TECH TIP 009

E5/TT009 v1.0
2014/12

OAP7144

OPEL & VAUXHALL 1.4 BENZINE

FIG. 1

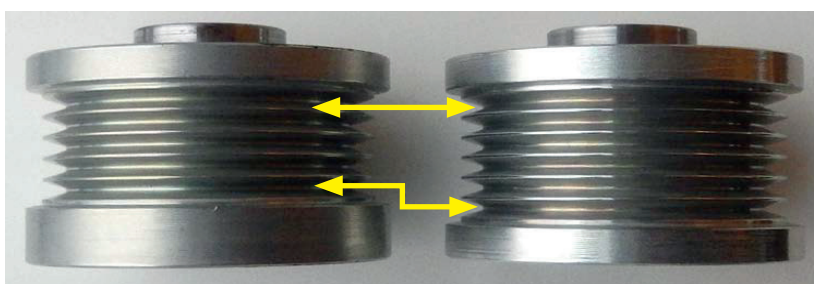
Op bepaalde motoren van Opel/Vauxhall (codes: A14NEL, A14NET, A14XEL, A14XER) kunnen de riemen 5 of 6 ribben hebben, terwijl de schijven 5 of 6 groeven kunnen hebben. Dit hangt af van de bouwdatum van de auto. Gates adviseert om een OAP met 5 groeven (links in Fig. 1) te vervangen door de van 6 groeven voorziene OAP7144 (rechts in Fig. 1).
